STAFFELGESCHOSS M. 1:100

NACHTRAG

Nr.	Änderung	Datum	Name	HÖHENLAGE ±0.00m = 98.97m ü.NN	GEWERK AC	PLANART GR	ZUORDNUNG 00	LFD.NUMMER 00	Bauvorhaben:	Bauherr:
-				Alle Höhen und Angaben sind vor Ort zu prüfen	Projekt-Nr. 1162				Neubau eines Passagierhauses mit Tiefgarage Bauort: 546 Mörfelden-Walldorf	vertreten durch:
				Barrierefreies Bauen ist gem. DIN 18024-2 in der Ausführungsphase weiter zu detaillieren! Bsp. Lichtbreite der Tür, Türdrückerhöhe usw.	GRUNDRISS_STAFFELGESCHOSS				NACHTRAG: SEITE 1 VON 1 Bauherr, vertreten durch	Planverfasser:
					Maßstab: M 1:100				Architekten, vertreten durch	ARCHITEKTEN:
					Planungsph. B	Planverf. DIN A1	Plandatum 21.01.2019	Index --	Unterschrift: Mörfelden-Walldorf	Unterschrift: Bad Homburg

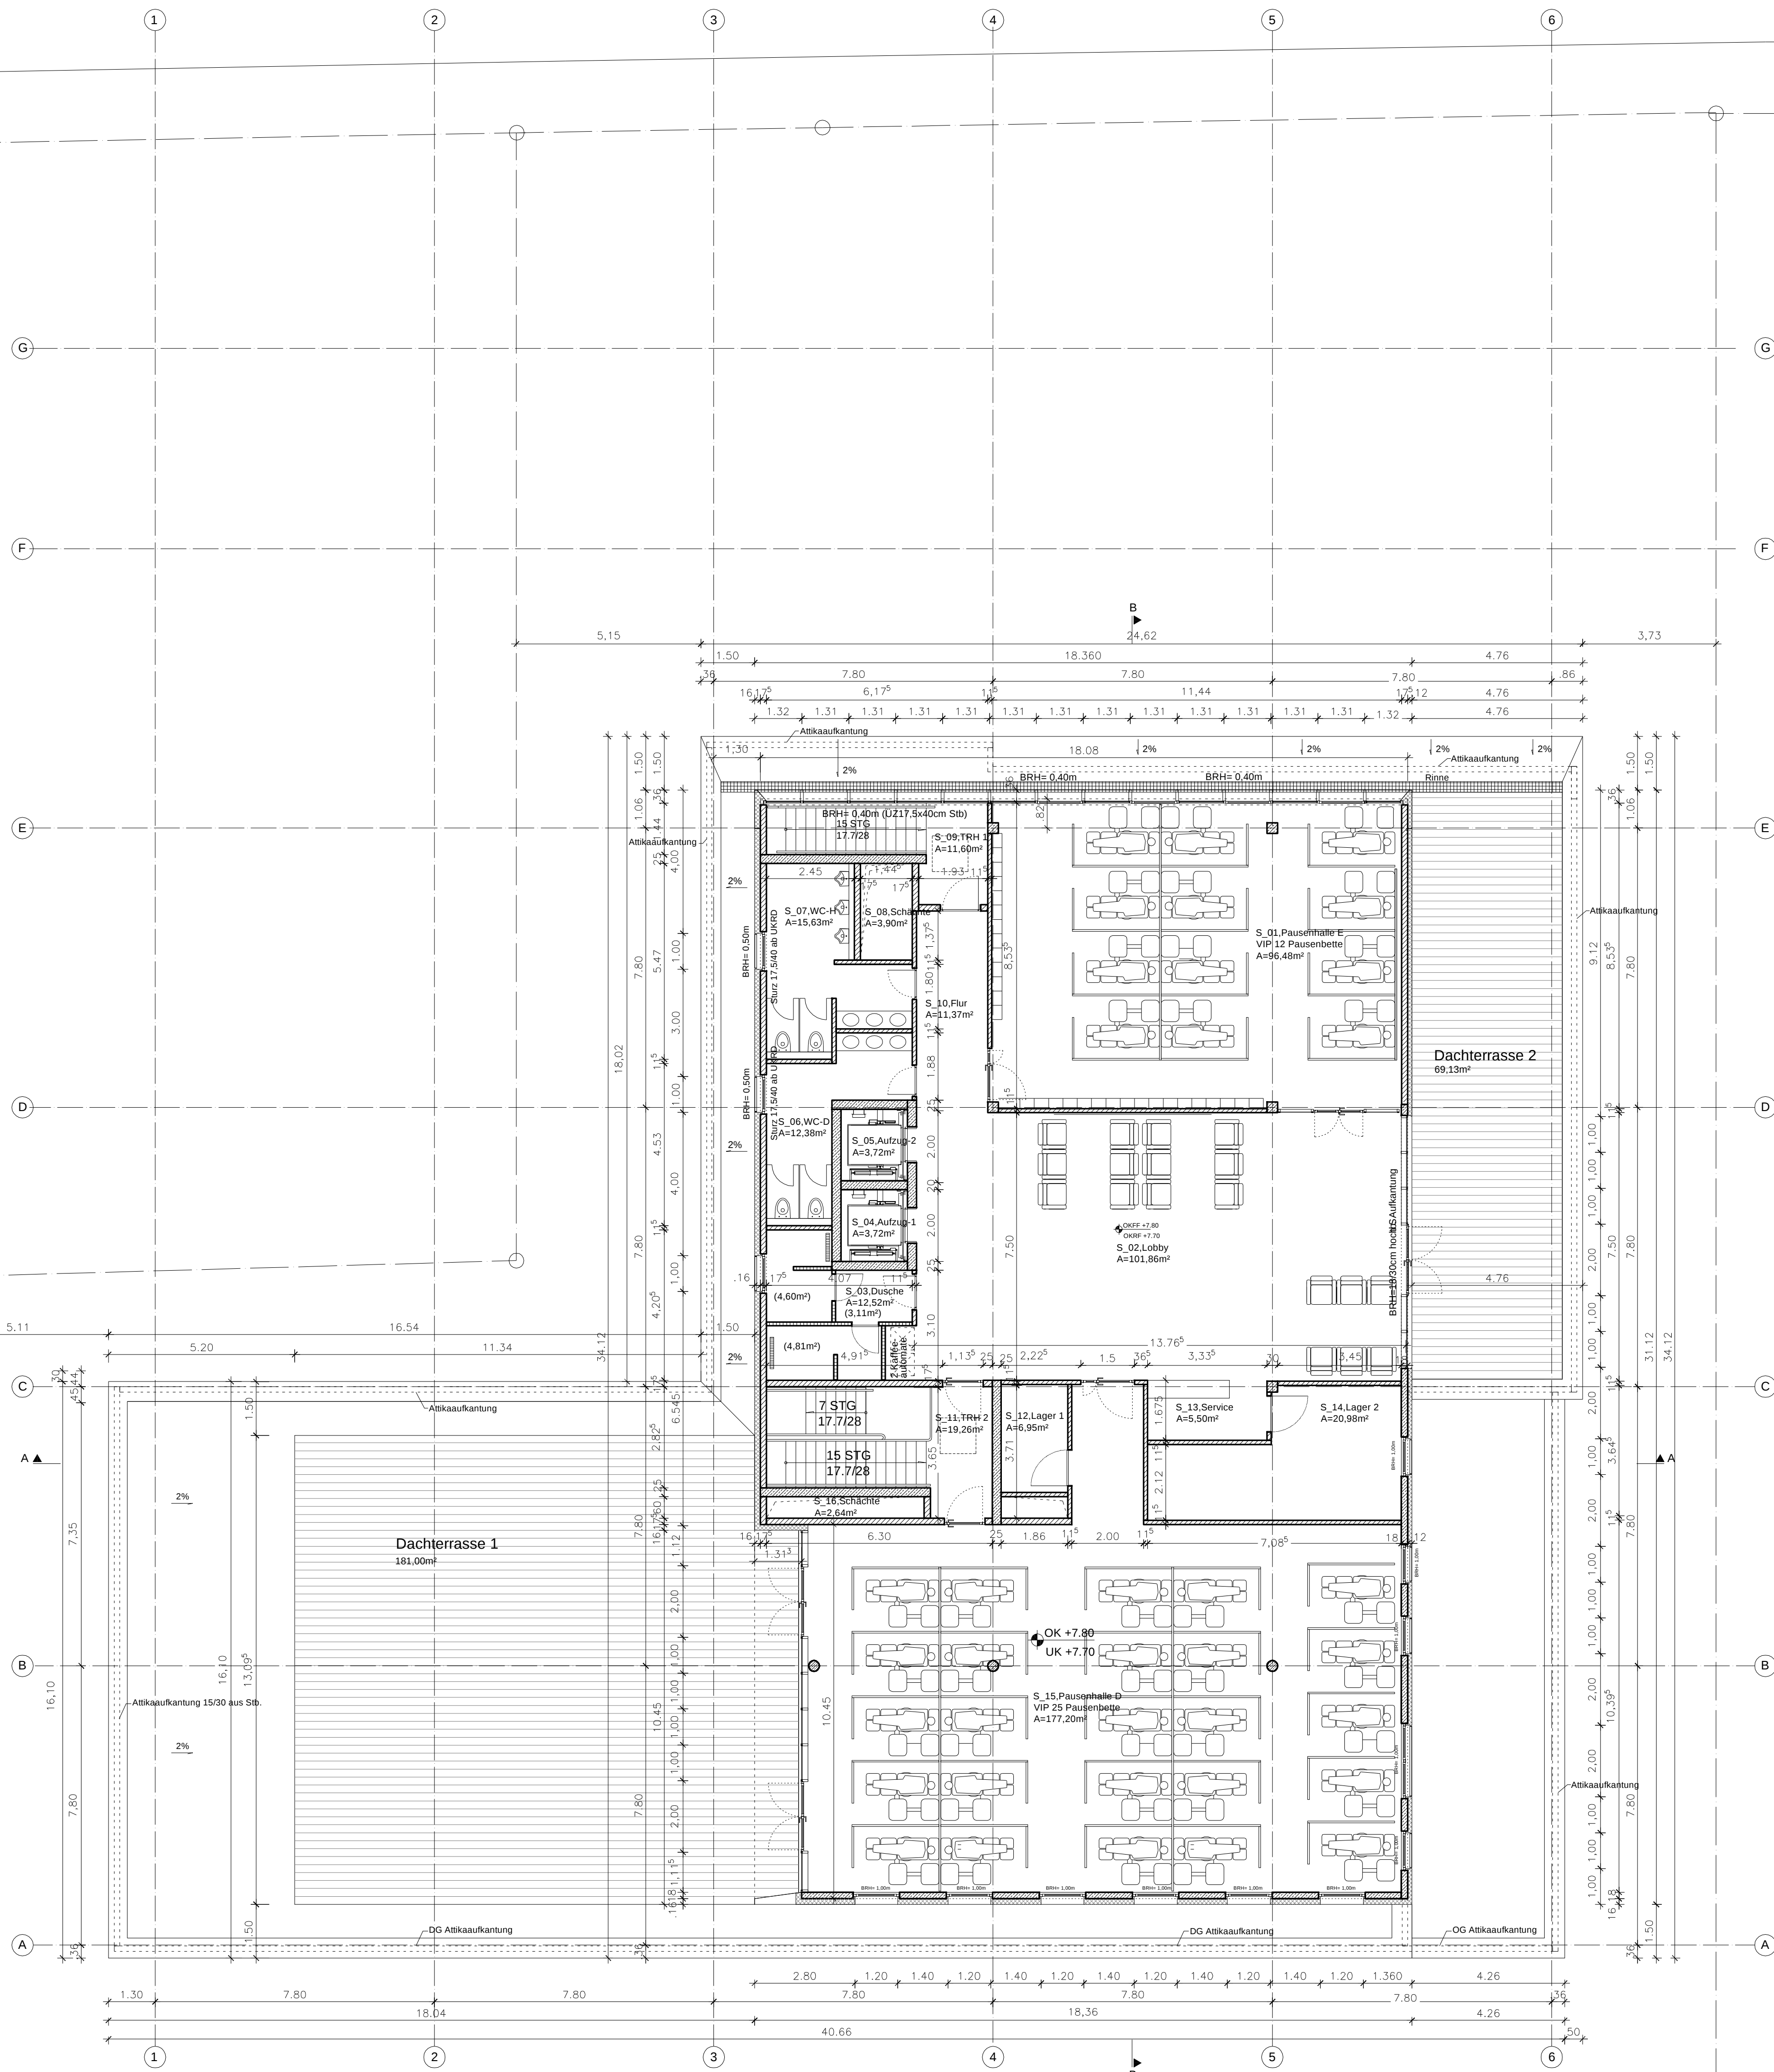
- Änderungsliste vom SG:
- Die Wandstärke der Außenwände : Von 24cm auf 17,5cm.
 - Die Umlassungswände von TRH 1 und 2: Von MW in Stahlbetonwände TRH 1 wird optimiert. (ohne Verbreiterung mehr)
 - Stützen: Die Dimensionen der Stützen sind gem. Statik aktualisiert worden.
 - Sanitärbereich: Anordnung vom Sanitärbereich wird leicht optimiert.
 - Nutzflächen: Die Nutzflächen ändern sich entsprechend in geringem Maße.
 - S-03 Lager wird in S-03 Dusche geändert.
 - Das Gebäude wird wegen des Verbaus 40cm komplett nach rechts verschoben.
